Nordhordland Veteranbåtlag

MERKNAD TIL SØKNAD OM UTVIDING AV FLYTEBRYGGJE I BJØRSVIK, ALVER KOMMUNE.

Nordhordland Veteranbåtlag er gjort kjent med vedtak frå Alver kommune, ref. 20/853 – 20/7154 om godkjenning av flytebrygge i Bjørsvik, Gbrnr: 231/70, datert 12.02 2020.

KARTUTSNITT AV BJØRSVIKVÅGEN.

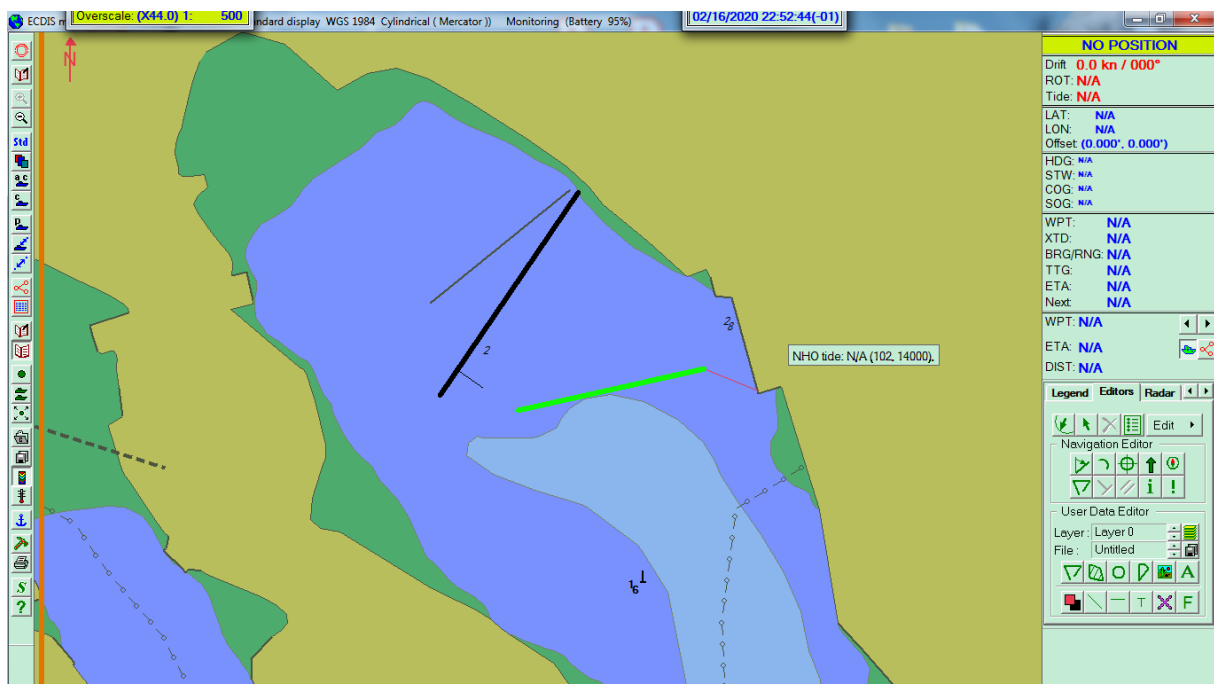
Dersom no flytebrygga skulle plasserast etter det som er omsøkt vert situasjonen endra. Ein vil då enda opp med ein klaring mellom DS Oster og flytebrygge (utliggjarar) på ca 6-8 m før akterovermanøveren. Alle med litt innsikt i manøvrering av fartøy forstår at dette er altfor lite og at den nye flytebryggja kjem i direkte konflikt med manøvrering inne på Bjørsvikvågen slik den er planlagt.

Ein slik manøver vil ikkje kunna utførast med akseptabel risiko ved normale vind og straumtilhøve.

Situasjonen er teikna inn så godt det let seg gjera på ENC kart over med grunnlag i skisser og kart i søknad.

Eksisterande flytebyggje viser i kartet som ein tynn gråsvart strek. I frå same landfeste har eg teikna inn "ny" flytebyggje med svart tjukk strek på 48 m. Utliggjar på 6 m er teikna inn med tynn svart strek. DS Oster er 38 m (grønn tjukk strek). Baugtau som ein bruker til å snu med er teikna inn med raud tynn strek. Avstand baug- kai før akterovermanøver er ca 8-10 m.

Her ser ein og j.stg. og kai ved Lerøy sitt smoltanlegg som nevnt over.

Med grunnlag i forklaring og ENC utklipp av situasjonen seier seg sjølv at manøvreringsforholda er trange nok inne på Bjørsvikvågen som dei er i dag.
